# PROJET EOLIEN DES RIEUX

## REPONSE A L'AVIS DE LA MRAe

MAI 2022

PE des Rieux

Figure 1 : Coupe type de tranchées en bord de chaussée

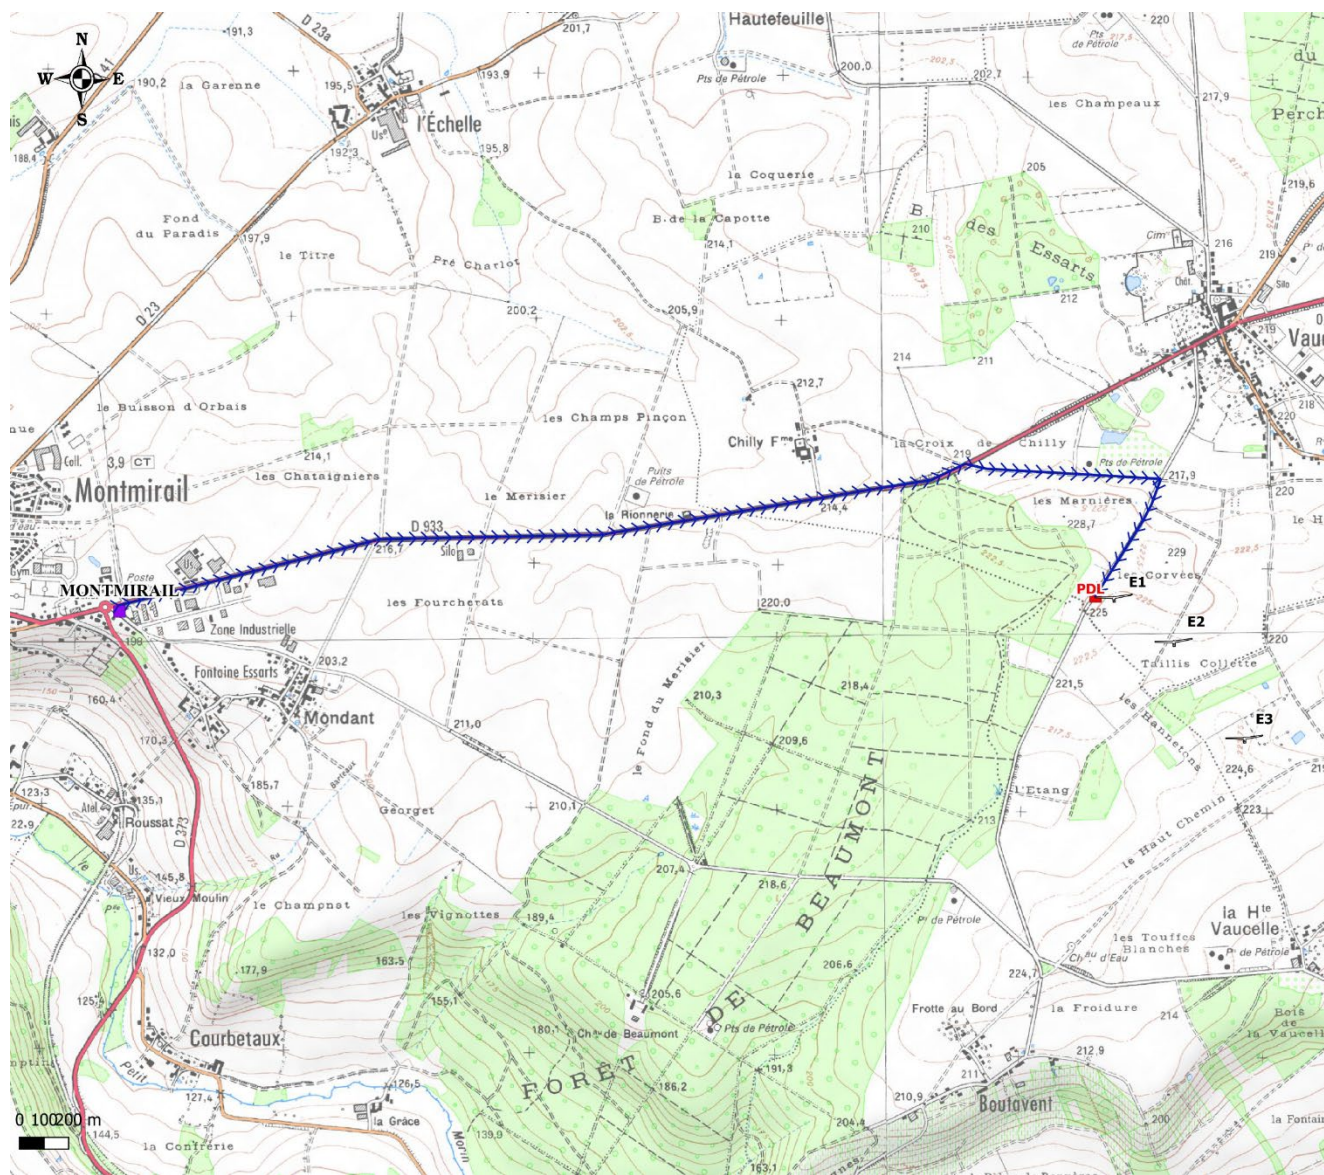
*Vu l'article L.122-1 du code de l'environnement, l'Ae considère que le raccordement au poste source et la desserte du parc y compris pendant les travaux font partie du projet dès lors qu'ils sont réalisés dans le but de permettre aux éoliennes de fonctionner.*

*Si le raccordement au poste source et l'aménagement des dessertes du parc ont un impact sur l'environnement, le dossier devra faire l'objet d'un complément à l'étude d'impact qui permettra d'évaluer les niveaux d'impacts et proposer des mesures d'évitement, de réduction et le cas échéant de compensation. Ce complément éventuel devra être transmis à l'Ae pour avis préalablement à la réalisation des travaux de raccordement.*

Le pétitionnaire a uniquement la charge de la maîtrise d'ouvrage du raccordement interne, c'est-à-dire du parc éolien jusqu'au poste de livraison.

Le raccordement entre le poste de livraison et le poste source de distribution d'électricité est réalisé par le gestionnaire local du réseau électrique de distribution, généralement au niveau des accotements des voiries publiques existantes.

Cette méthode limite ainsi l'impact de la liaison électrique sur le paysage et les milieux naturels environnants. Pour le franchissement des ouvrages dit « complexes » tels que les voies de chemins de fer, les autoroutes, les cours d'eau ou les grandes départementales, un forage dirigé est prévu. Les types de câbles utilisés peuvent être 240 mm<sup>2</sup> aluminium, 240mm<sup>2</sup> cuivre ou 400mm<sup>2</sup> aluminium. La figure 1 ci-dessous illustre une coupe-type de tranchées, réalisées par le Conseil Général des Deux-Sèvres pour un gestionnaire de réseau.

Figure 3. Carte des contraintes amenant au choix de la ZIP du projet éolien des Rieux

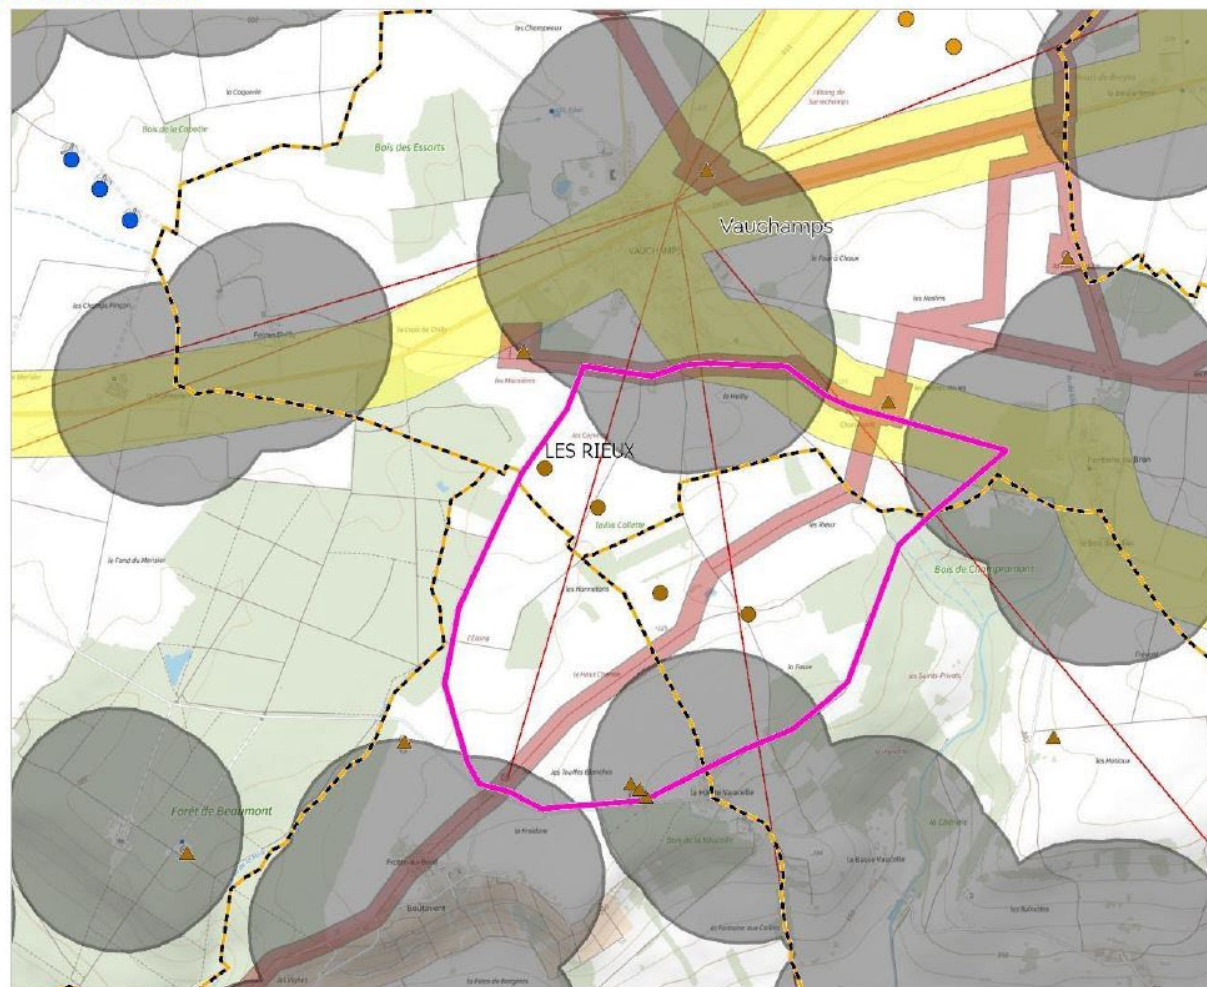
*L'Ae recommande au pétitionnaire de compléter le dossier par les solutions de substitution raisonnables énoncées à l'article R.122-5-II 7° du code de l'environnement qui prennent en compte les contraintes paysagères et écologiques liées notamment à la valeur patrimoniale du Bien « Coteaux, Maisons et Caves de Champagne », inscrit au patrimoine mondial de l'UNESCO, la présence des deux couloirs migratoires pour les oiseaux et qui permette de respecter la recommandation d'EUROBAT d'éloignement de 200 m bout de pale des lisières et une implantation des machines plus favorable à l'implantation actuelle perpendiculaire à l'axe de migration des oiseaux.*

Valeco, en concertation avec les bureaux d'études, a choisi la zone d'implantation de son parc éolien à la suite d'une analyse multicritères prenant en compte :

Ainsi, la prise en compte de toutes ces contraintes a conduit à la carte ci-dessous et a amené Valeco au choix de ce site sur lequel réaliser un projet de moindre impact.

Figure 14 : Diagramme d'encerclage depuis Vauchamps

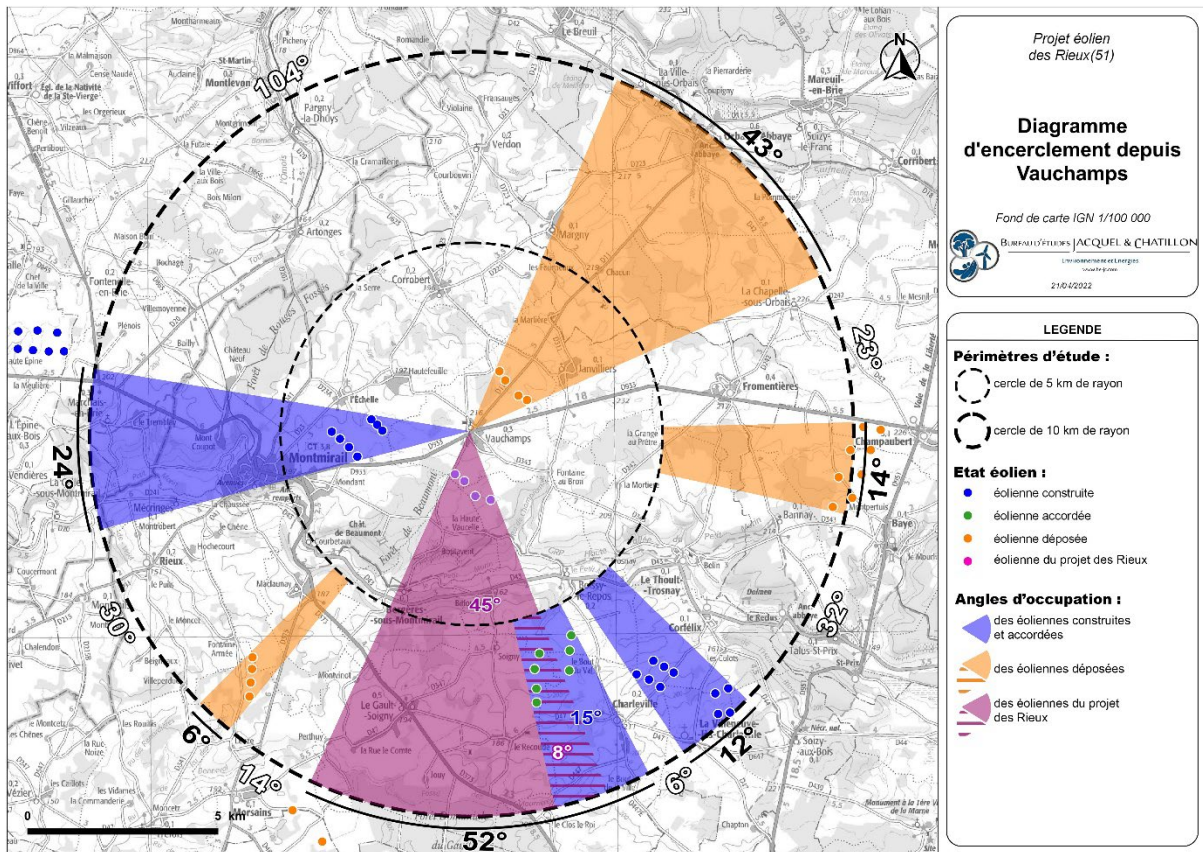
L'Ae réitère donc sa recommandation de rechercher un site plus approprié pour l'implantation du projet, déjà formulée en regard d'autres enjeux, notamment sur la biodiversité.

Le diagramme d'encerclage a été repris selon la nouvelle méthodologie du bureau d'études qui considère plus fidèlement l'incidence sur la saturation des parcs et projets à l'échelle des 10 km. Ce dernier est représenté ci-dessous. Sur l'ensemble du diagramme (à l'échelle du rayon de 10 km autour du village de Vauchamps) on constate qu'en l'absence du projet, la respiration visuelle est divisée en de multiples petites aires libres d'éoliennes (30°, 51°, 6°, 32°) du fait de l'implantation de parcs et projets sur le second rayon (parc construit de la Brie champenoise, projet accordé de la Butte de Soigny, projet déposé de la Brie des Etangs et de Morsains). Ainsi la plus grande ouverture sans éolienne se situe au Nord-ouest du village et couvre 104°. Avec l'apparition du projet, l'angle de 51° (ouverture mineure sans éolienne) est réduit à 14°. Ainsi, il ne contraint pas l'angle de 104°.

Figure 15 : Présentation du projet et enjeux écologiques

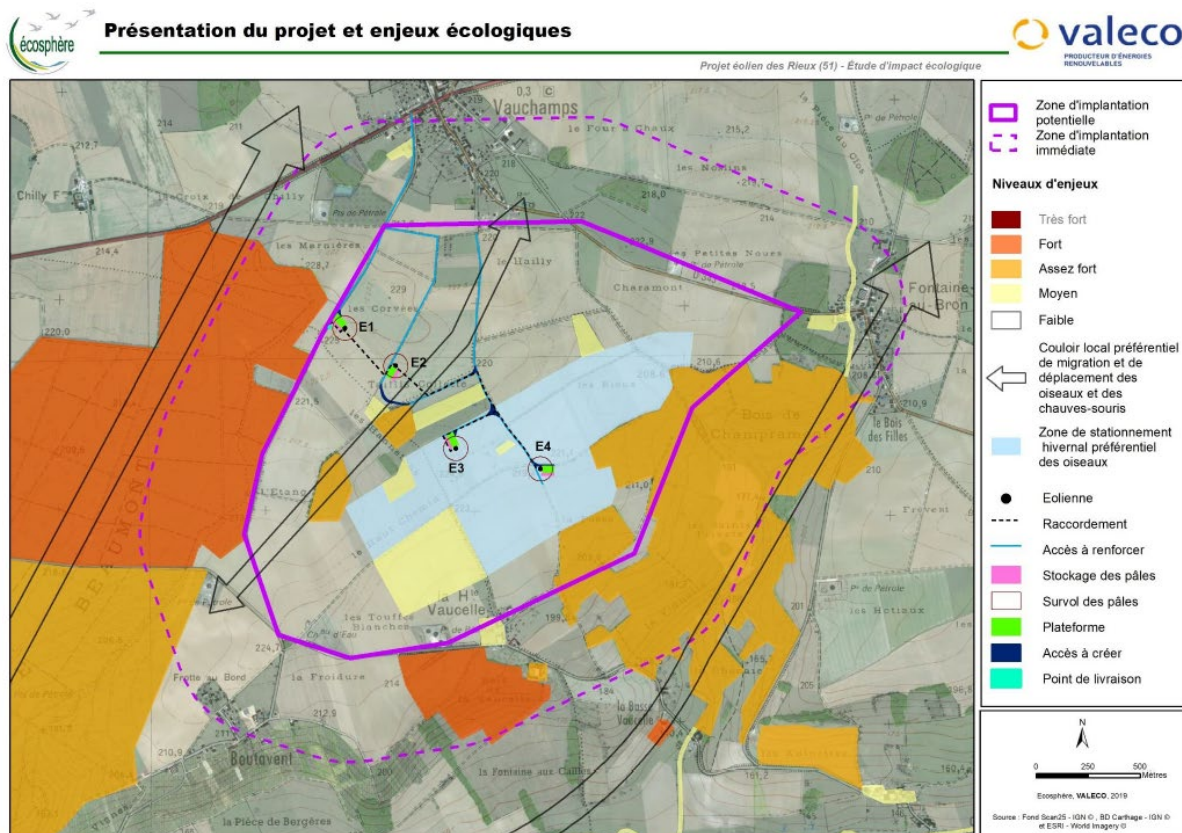
*L'Ae rappelle que l'implantation des machines ne respecte pas la recommandation d'éloignement de 200 m bout de pale des lisières de boisement où les déplacements de la faune volante sont particulièrement importants ni le sens d'implantation des machines parallèlement à l'axe des migrations (voir § 2.2. ci-dessus).*

La localisation des éoliennes évite d'ailleurs les couloirs locaux observés tout en conservant un espace de vol entre les parcs existants (à 2 et 5 km). Les enjeux principaux en périodes de migration comme en reproduction sont concentrés le long des boisements de Beaumont et de Champramont. La carte ci-dessous est extraite de l'Atlas cartographique (Pièce 4d – Annexe Cartographique, page 26).
